**OGGETTO: [ID\_VIP: 4747] Valutazione preliminare ai sensi dell'art. 6, comma 9, del D.Lgs 152/2006 e ss.mm.ii., relativa al progetto “Realizzazione di un sistema di accumulo elettrico all'interno della centrale termoelettrica Torino Nord”. Proponente: società Iren Energia S.p.A..**

**Nota tecnica.**

Fig. 1 - Ubicazione del sistema di accumulo di energia

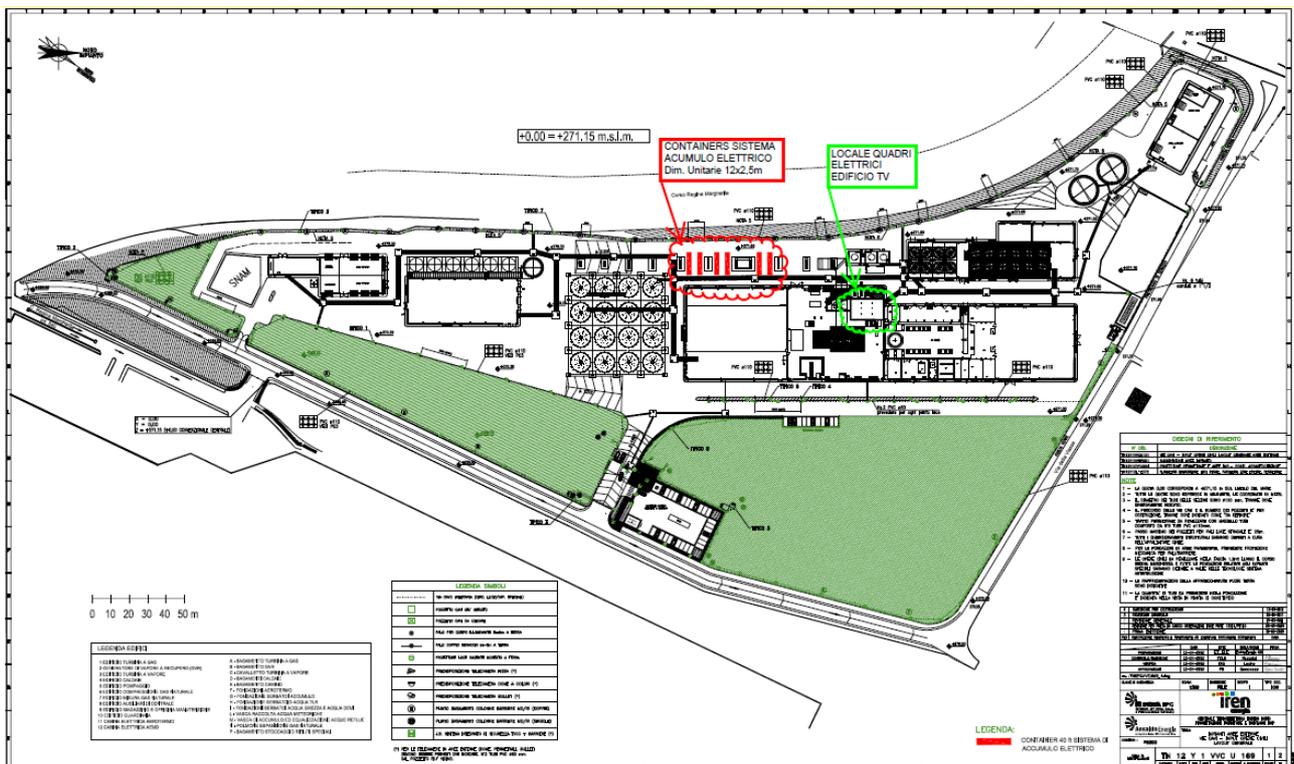
Il sistema di accumulo sarà localizzato in una zona adiacente all'edificio caldaie (fig. 1), sul lato ovest della Centrale, pavimentata e disponibile non facente parte delle zone sistemate a verde, tale da consentire una facile integrazione degli impianti di sicurezza e un minimo impatto visivo.

Relativamente all'impatto visivo, la Società ha evidenziato che dai siti di interesse più prossimi, il Castello della Saffarona e Villa Cristina, non saranno visibili le opere del sistema di accumulo.
